Bauleitplanung der Stadt Rinteln, Stadtteil Krankenhagen

35. Änderung des Flächennutzungsplans

zur Darstellung einer Photovoltaik-Freiflächenanlage

Vorschläge zum Umgang mit den eingegangenen Stellungnahmen zu den Verfahrensschritten:

Bild 2: Nummerierung der Flächen

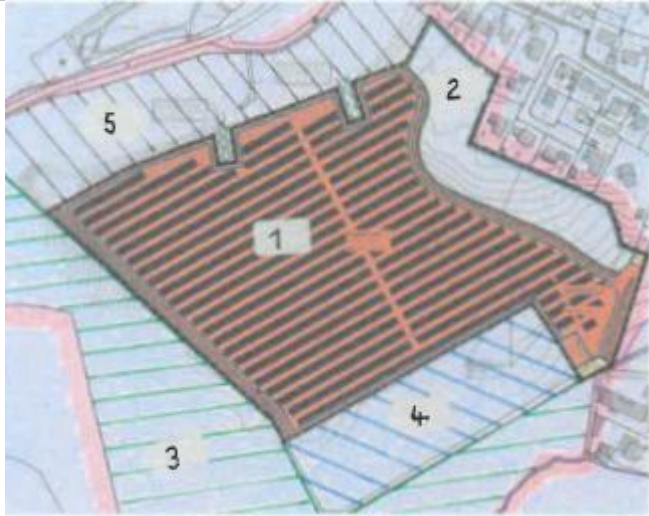
Die Eintragungen in NIBIS Kartenserver zeigen, dass es vor dem Hintergrund des Standortkonzepts keinen Grund gibt, die Fläche 4 nicht in Anspruch zu nehmen. In dem die Fläche 4 in Anspruch genommen wird, muss der Vorhabenträger keine relevanten Einbußen bei den Flächen hinnehmen, wenn er mehr Abstand zur Wohnbebauung hält. Er kann auf die Fläche 4 ausweichen,

Im Vergleich zu den umliegenden Flächen verbleibt eine höhere Boden- und Ackerzahl für die hier als Fläche 4 bezeichnete Ackerfläche. Diese ist entsprechend dem Vorsorgegebiete für die Landwirtschaft und allgemein aufgrund ihrer Wertigkeit für die Landwirtschaft zu erhalten. Die vorliegende Aussage des Einwenders widerspricht damit den Ausführungen zu den Punkten 1, und 4.1. Zudem ist dieser Teil des Flurstücks weniger anthropogen überprägt und liegt außerhalb der Altlasten/ Deponiefläche.

Im Rahmen der Bürgerversammlung hat der Landwirt deutlich zum Ausdruck gebracht, dass die Fläche 4 weiterhin ackerbaulich genutzt werden soll. Darüber hinaus ist der Vorhabenträger in Bezug auf das geforderte Abstandserfordernis den Anwohnern deutlich entgegengekommen. In der Fassung der Plankarte zum Vorwurf der Planung betrug der Abstand zwischen den Modulflächen und den Grundstücksgrenzen der benachbarten Wohngebäude 50 m. In der Entwurfsfassung der Planung wurde dieser Abstand auf 75 m bis 100 m erhöht. Bezogen auf die der PV-Freiflächenanlage zugewandten Fassadenseiten beträgt der Abstand sogar zwischen 87 m und 115 m. Aufgrund der nochmaligen Reduzierung der PV-
